Concours pour la construction d'un immeuble du Crédit foncier vaudois, à Yverdon.

Extrait du rapport du jury.

CONCOURS POUR LA CONSTRUCTION D'UN IMMEUBLE DU CRÉDIT FONCIER VAUDOIS, A YVERDON

1er prix : projet « Mercure », M. *Jacques Du Pasquier*, architecte.

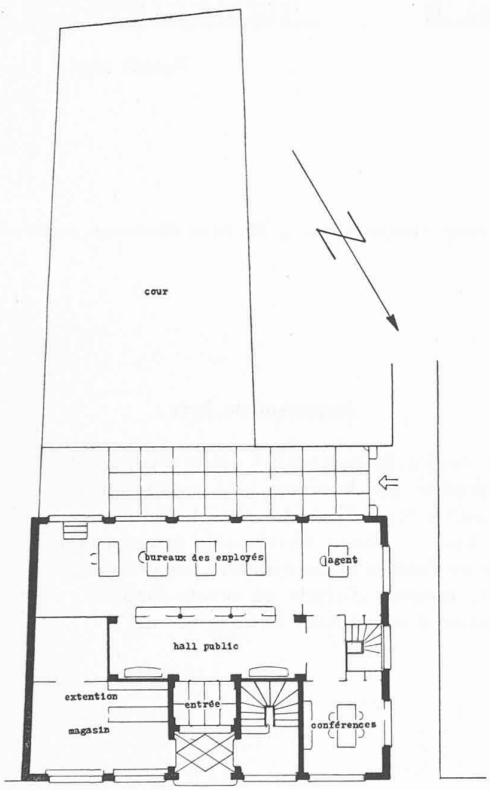
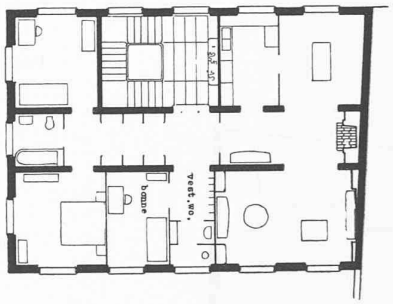
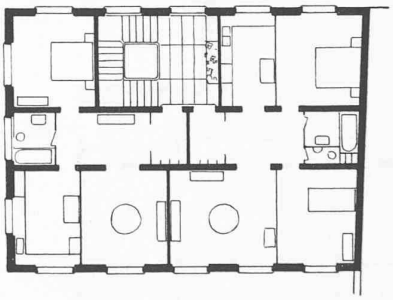
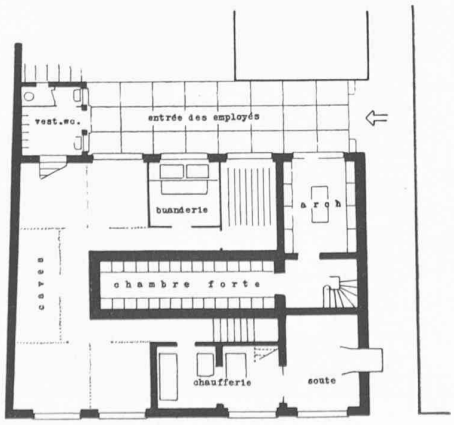
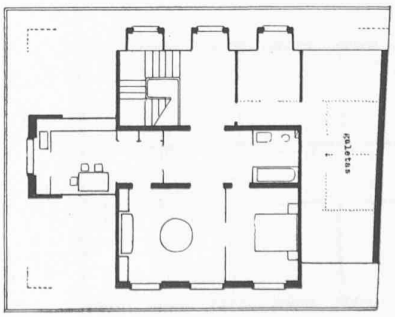
Bon projet, bien étudié. Distribution des locaux de la Banque très judicieuse. Bureaux bien éclairés. Liaison pratique. — Etude de l'entrée et des escaliers peu poussée. — Emplacement des vestiaires et des W.-C. du rez-de-chaussée défavorable. — Distribution et orientation des appartements judicieuses. — Façade sobre et tranquille.

Bonne utilisation d'une surface bâtie minimum.

2me rang : projet « Roc », M. *René Dormond*, architecte.

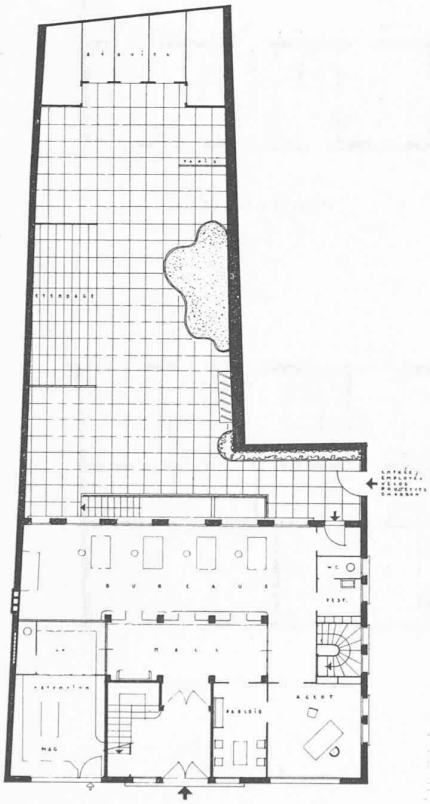
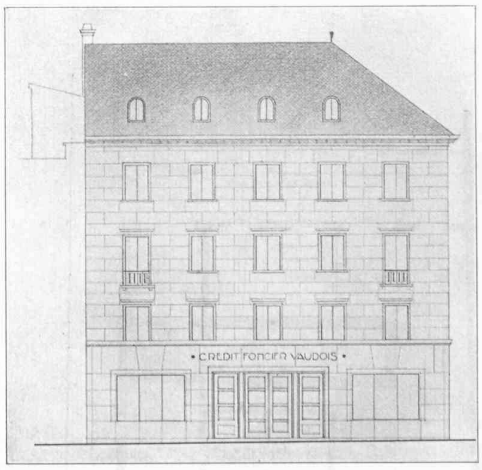
Bon projet, bien étudié. — Bon éclairage des locaux. Distribution des bureaux judicieuse ; celui de l'agent gagnerait à être adjacent à celui des employés. — Magasin étriqué. — Bonne distribution des appartements. — Etude de l'entrée et des escaliers peu poussée. — Façade simple, manque d'étude au rez-de-chaussée. — Bonne utilisation d'une surface bâtie minimum.

3me rang : projet « Everdon », M. *Antoine Merio*, architecte.

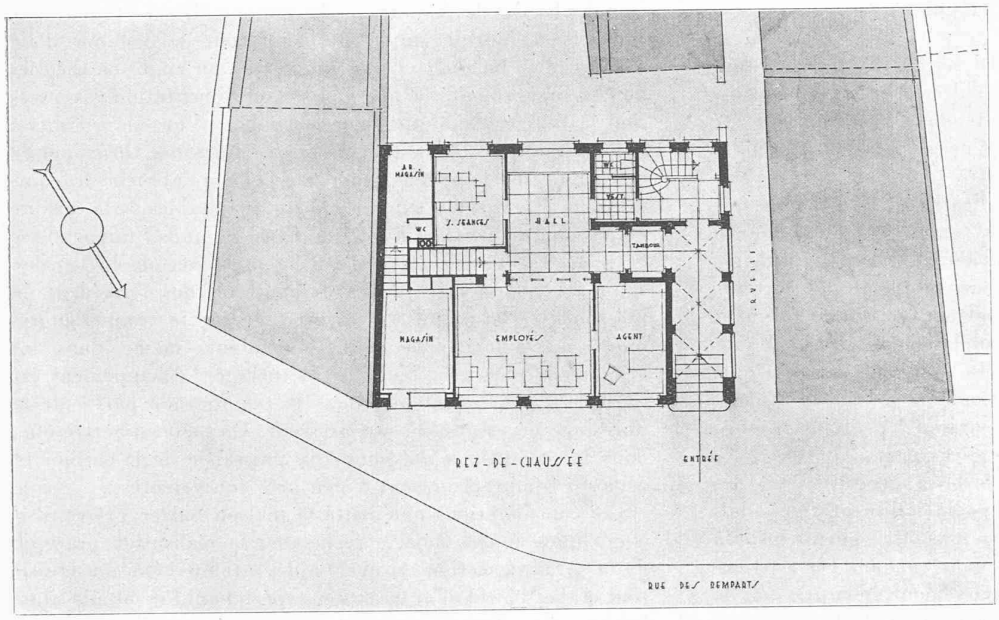
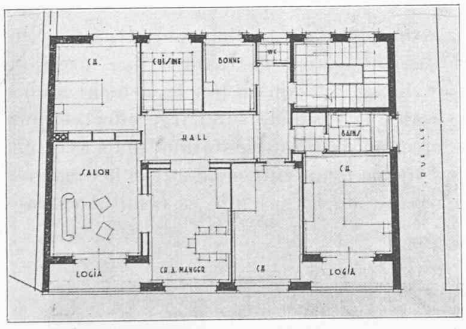
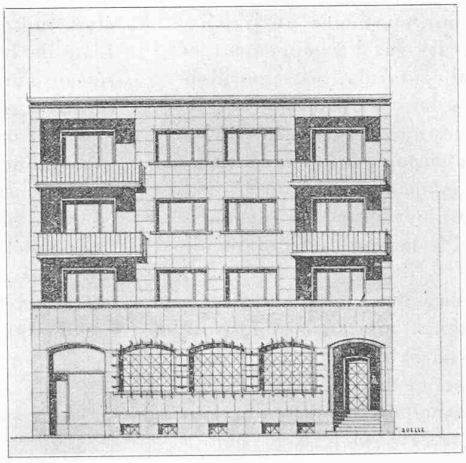
Plans bien étudiés. L'entrée nécessite un parcours trop long pour l'accès aux locaux de l'agence. — Surélévation du rez-de-chaussée sans motif apparent. — Locaux bien éclairés. — Orientation et distribution des appartements critiquables. — Façade avec beaucoup de caractère et bien étudiée.

4me rang : projet « Jura », M. *Robert Pilloud*, architecte.

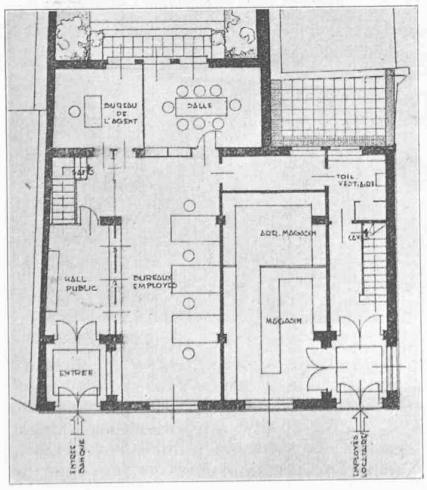
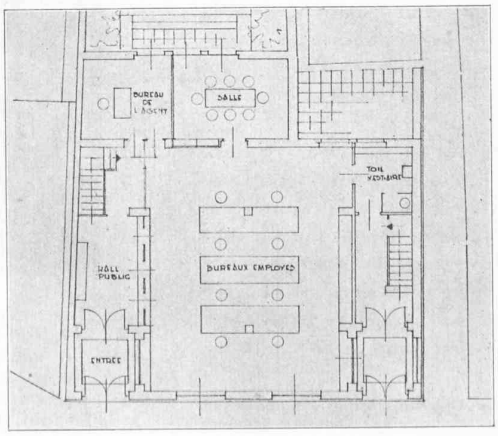
Accès à la cour condamné.

Eclairage du bureau des employés et du hall public insuffisant.

Orientation des appartements critiquable.

Projet d'agrandissement d'exécution facile.
